RENESAS TECHNICAL UPDATE

製品分類	パッケージ	発行番号	TN-WRP-A001A/J	Rev.	第1版																
題名	ルネサス統一外形PKGに適用する 包装仕様のお知らせ		情報分類	梱包仕様変更																	
適用製品

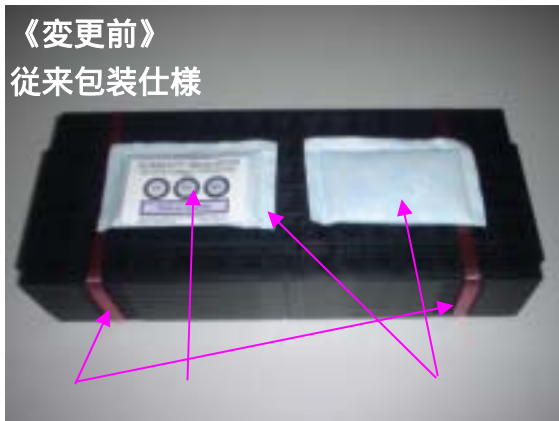
”ルネサス標準パッケージ”群の中の、上記の適用製品”ルネサス統一外形パッケージ品”の包装仕様につきまして、従来包装仕様から下記の3箇所を変更し、”ルネサス統一包装仕様”を適用いたします。

No.	項目	(変更前) 従来包装仕様	(変更後) 新包装仕様
	結束PPバンドの色	ピンク	白
	乾燥剤	シリカゲル×2個(計50g)	デシパック2連×1個(計50g)
	インジケータカードの湿度指標	(10)(20)(30)%若しくは (20)(30)(40)%の3点指示	(10)(20)(30)(40)% 4点指示

- 3.1 結束PPバンドは、同メーカーの同グレード品であり、色の変更です。
- 3.2 インジケータカードも、同メーカー品です。
- 3.3 乾燥剤(シパック)、変更前品(リカゲル)比で高吸湿性能であることを確認致しました。
又、天然鉱物(クレイ)であることから、環境面でも優れております。
